设计修改/变更通知单

上海古璞装饰 设计有限公司	项目名称	温州洞头珑头湾旅游度假小镇项目一J-08-03地块酒店	图纸图号	FR-20/FR-B235 FR-B231/FR-B133 FR-15
	建设单位	温州金桥建设开发有限公司	第 1 页 ， 共 1 页	
			日期	2024年10月10日

对投标图纸做出调整，相应调整如下：

产 品 名 称 PRODUCT NAME	编 号 SERIAL NUMBER
14人包厢 边几	FR-B133

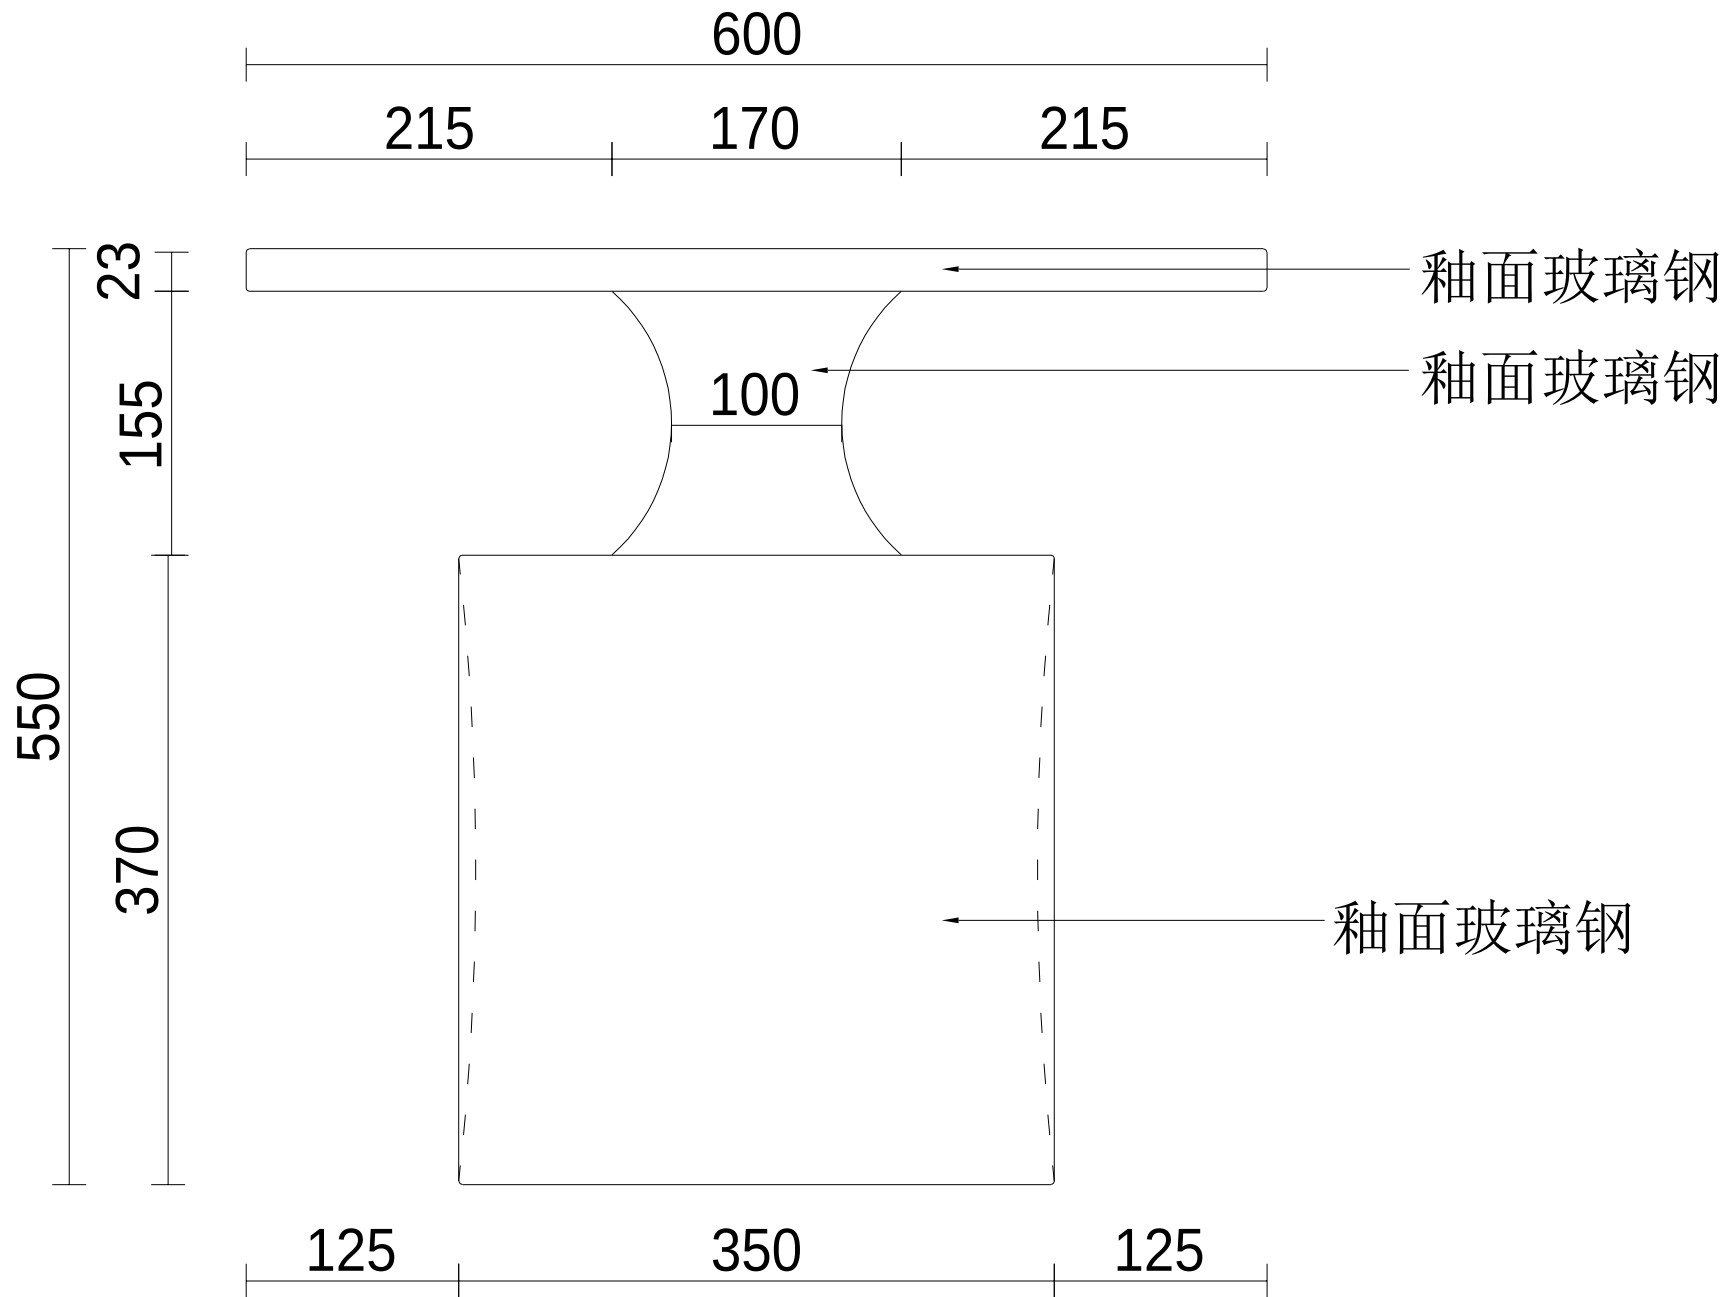
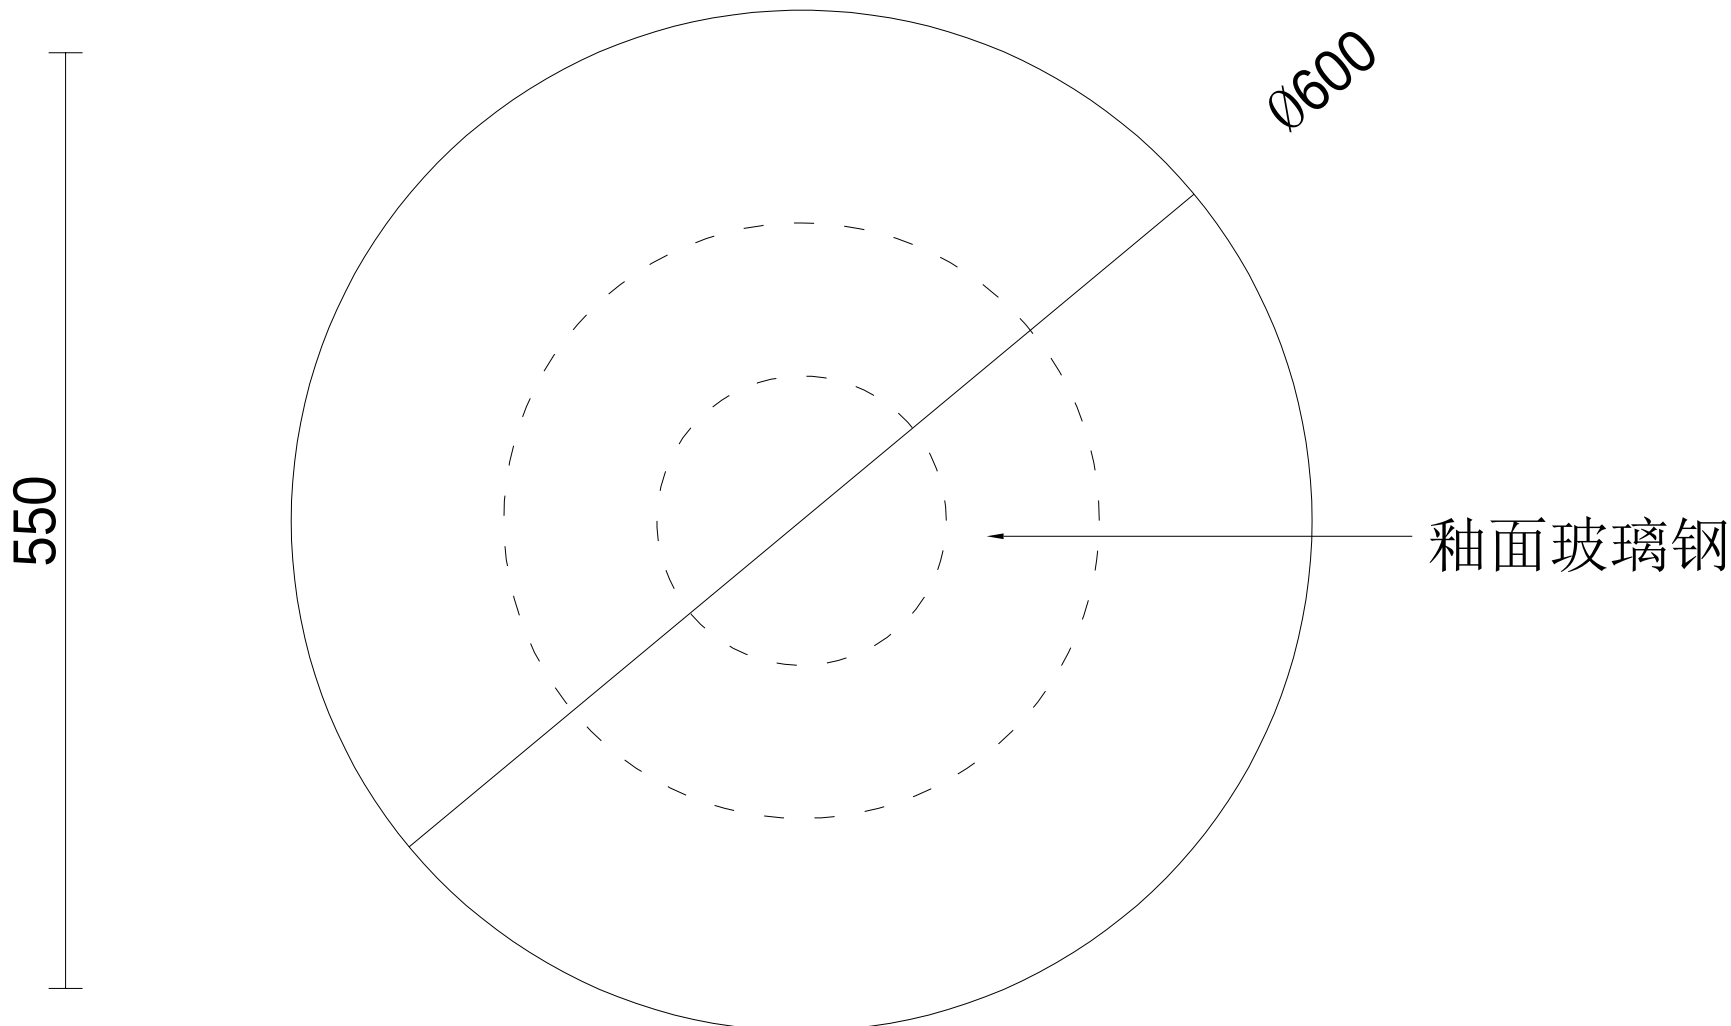
4、FR-B133 14 人包厢边几材质由釉面陶瓷改为釉面玻璃钢

玻璃钢：
釉面玻璃钢

产 品 名 称 PRODUCT NAME	编 号 SERIAL NUMBER
公共活动室3/大会议室 茶几	FR-B213

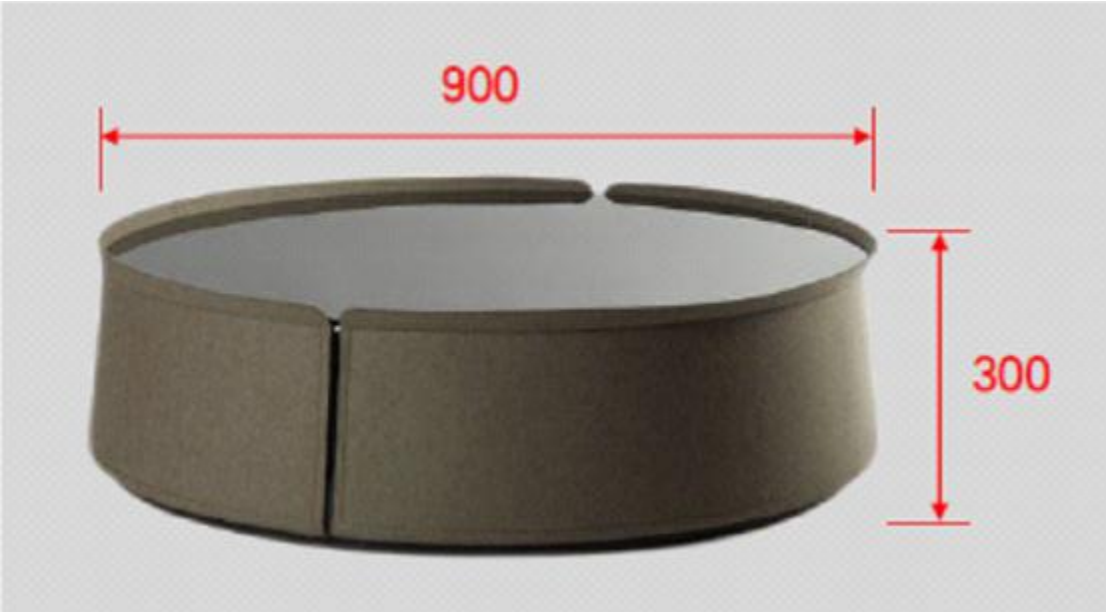
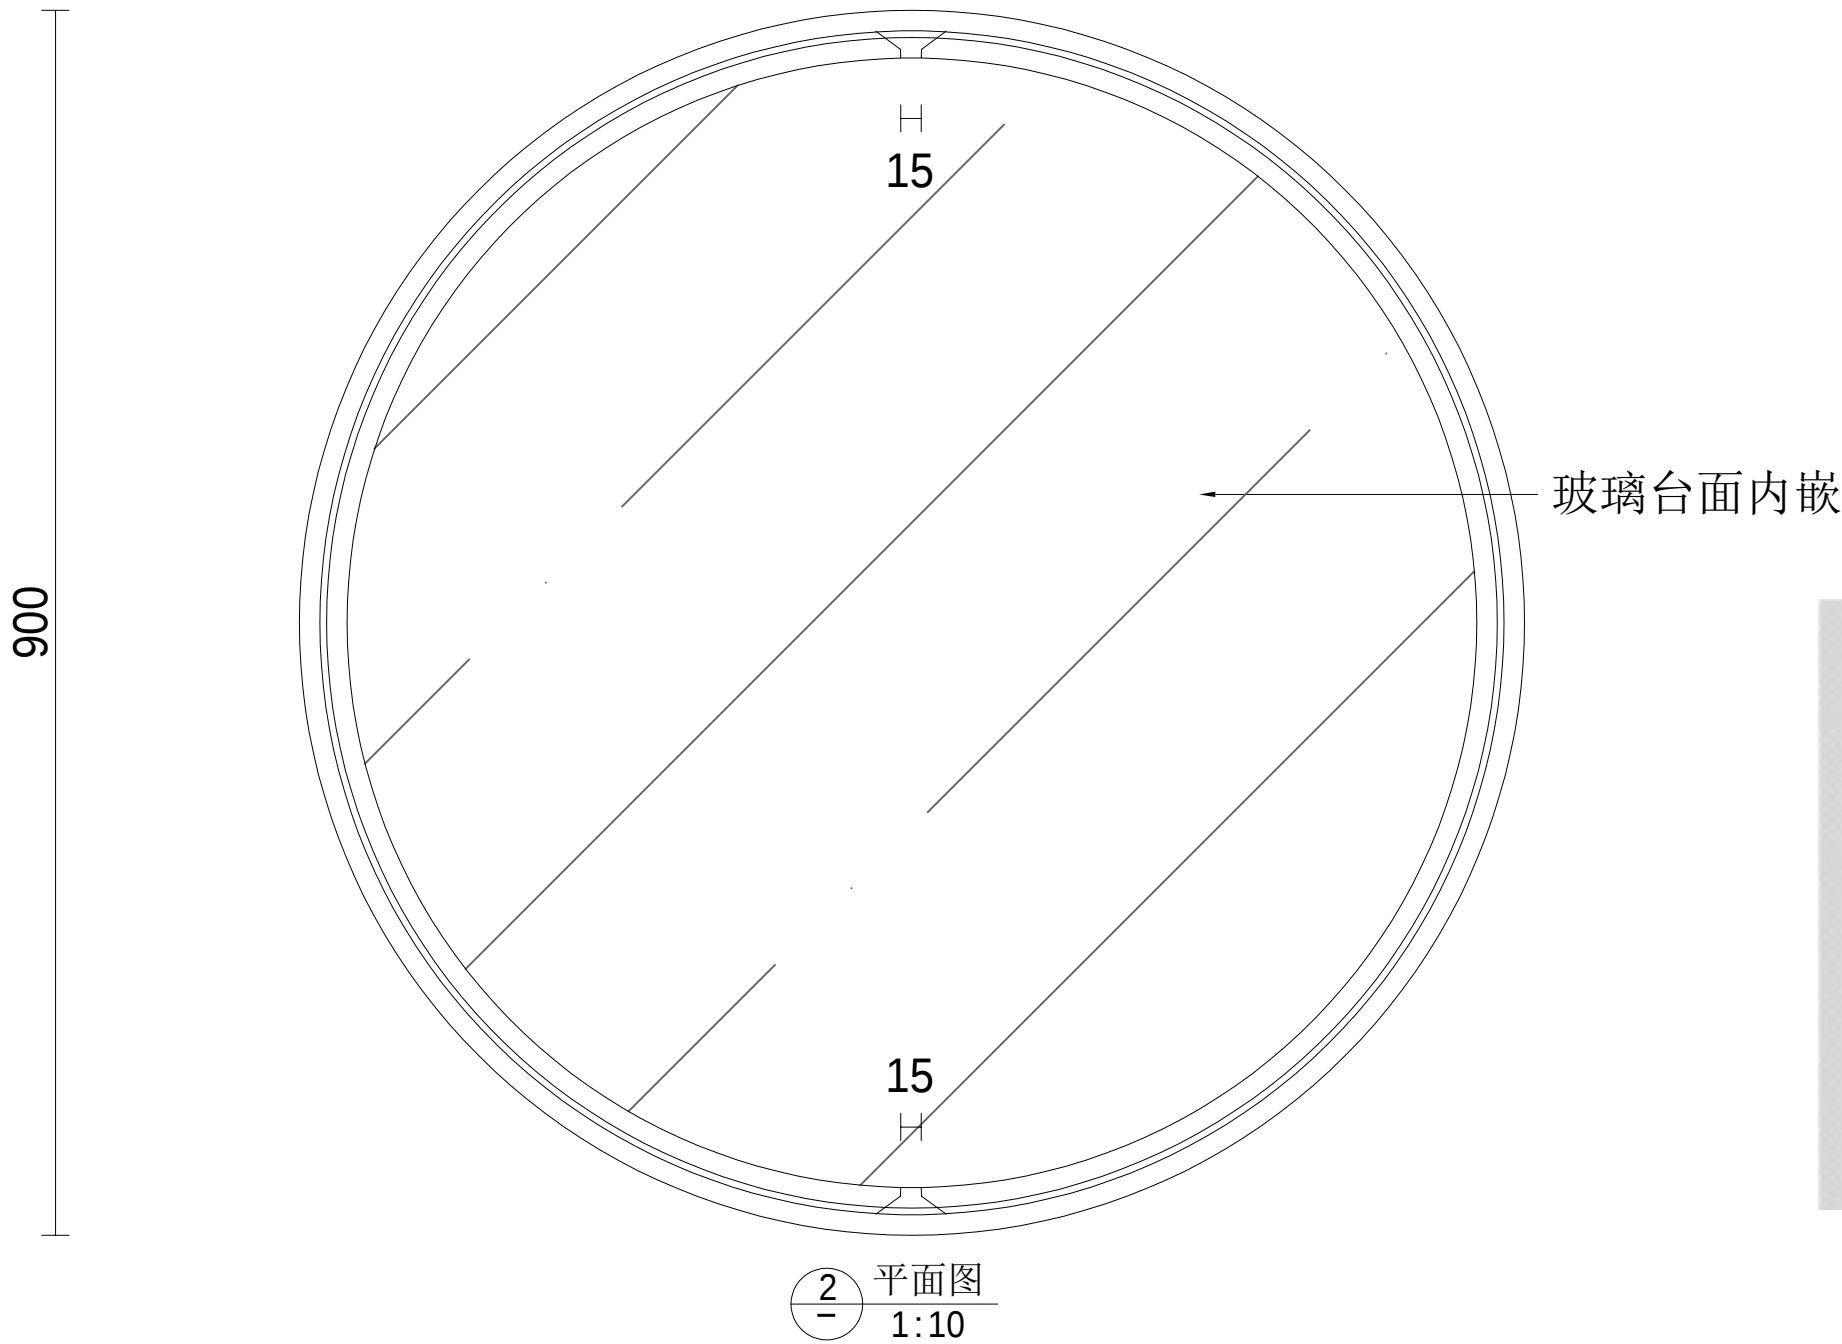
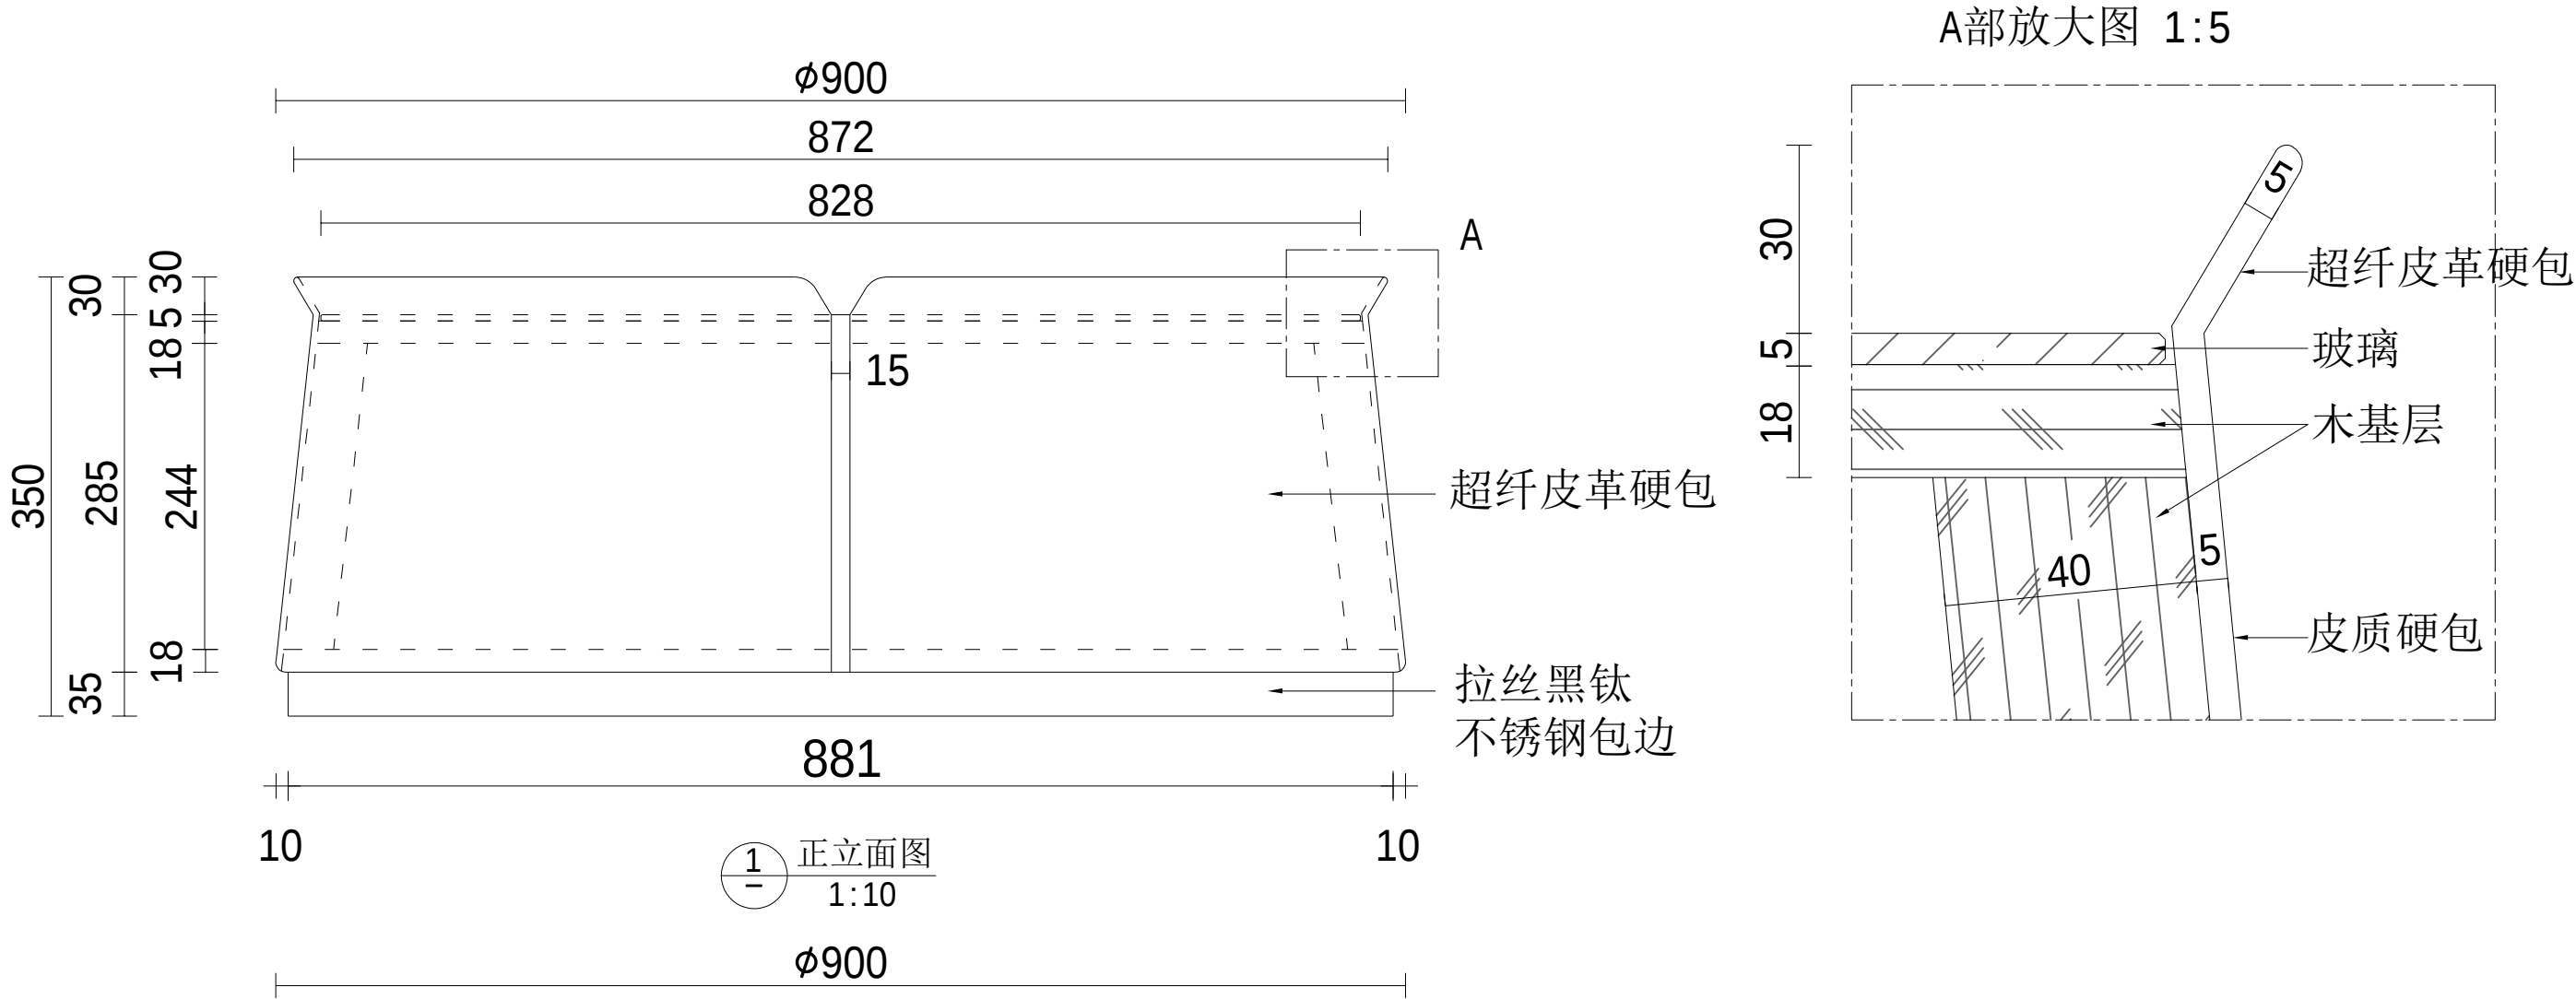
5、FR-B213 公共活动室3/大会议室茶几底部由金属包边改为拉丝黑钛不锈钢包边

金属：
拉丝黑钛
